志賀原子力発電所適合性審査資料
SK2-地042-01
2020年12月2日

志賀原子力発電所2号炉 敷地の地質・地質構造について

敷地内断層の活動性評価
(コメント回答)

2020年12月2日
北陸電力株式会社

敷地の地質・地質構造に関するコメント一覧(未回答分)

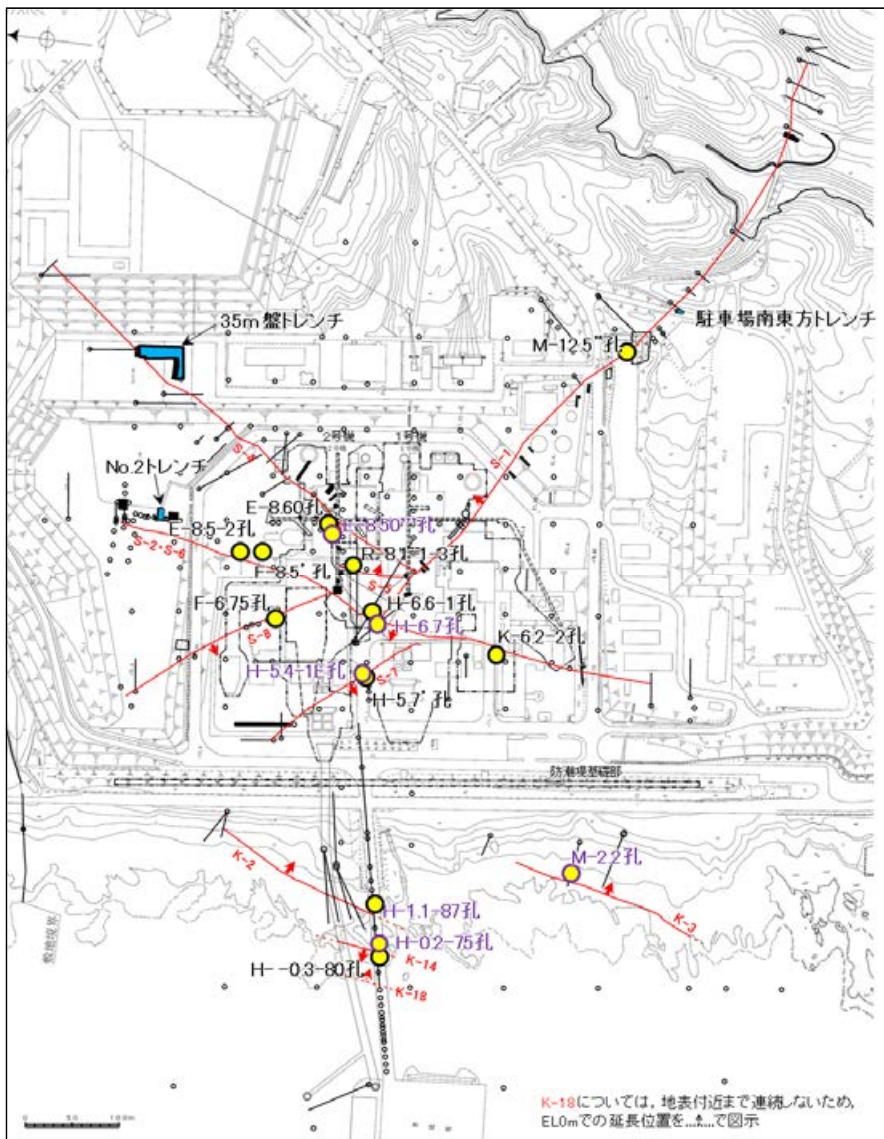
区分	No.	コメント			回答	備考
		開催回	日付	内容		
活動性評価(鉱物脈)	99	第875回	2020.7.10	活動性評価に用いている鉱物脈が敷地に広く分布していることを確認する観点から、敷地内のどこにどのような鉱物が確認されているかを整理して示すこと。	今回説明	
活動性評価(鉱物脈)	100	第875回	2020.7.10	敷地内における変質鉱物等の直接的な観察結果に基づき、それらの生成順序について説明すること。	今回説明	
活動性評価(鉱物脈)	101	第875回	2020.7.10	鉱物脈法に用いている碎屑岩脈の固結の程度について説明すること。また、薄片観察において、Ⅰ、Ⅱ等と分帯しているもののうち、どこが粘土状破碎部なのかが分かるように資料に記載すること。	今回説明	
活動性評価(鉱物脈)	102	第875回	2020.7.10	敷地周辺に分布する穴水累層中の変質鉱物について、客観的な観察事実に基づき、敷地と同じような変質の状況が敷地周辺に広範囲で認められること及び鉱物脈の生成時期が古いことを説明すること。	今回説明	
活動性評価(鉱物脈)	103	第875回	2020.7.10	鉱物脈法による評価においては、空隙等の乱れの影響を受けていない薄片を用いること。	今回説明	
活動性評価(K-3)	104	第875回	2020.7.10	K-3の活動性評価において、後期更新世以降の活動がないと評価した考え方を再整理して説明すること。	今回説明	
活動性評価(海成段丘堆積物)	105	第875回	2020.7.10	礫の形状を用いた海成堆積物の評価において、礫の採取時や解析の際に用いる礫の大きさを規定した根拠について、資料に記載すること。	今回説明	
活動性評価(海成段丘堆積物)	106	第875回	2020.7.10	礫の形状による解析を行う際には、侵食されにくい極端に大きな礫の影響も考慮し、同程度の礫の大きさで比較した場合についても考察すること。	今回説明	
活動性評価(S-4)	107	第875回	2020.7.10	35m盤トレンチと35m盤法面の堆積物の比較において、例えば針貫入試験等の定量的なデータを加えて、堆積物の広がりについての説明性を高めること。	今回説明

評価対象断層の選定	108	第902回	2020.10.2	断層の系統区分について、走向、傾斜、運動方向による6種類の区分を分かりやすく示すこと。	今回説明	
評価対象断層の選定	109	第902回	2020.10.2	XRD分析結果に示す斜長石について、曹長石等に変質していないことを資料に明記すること。	今回説明
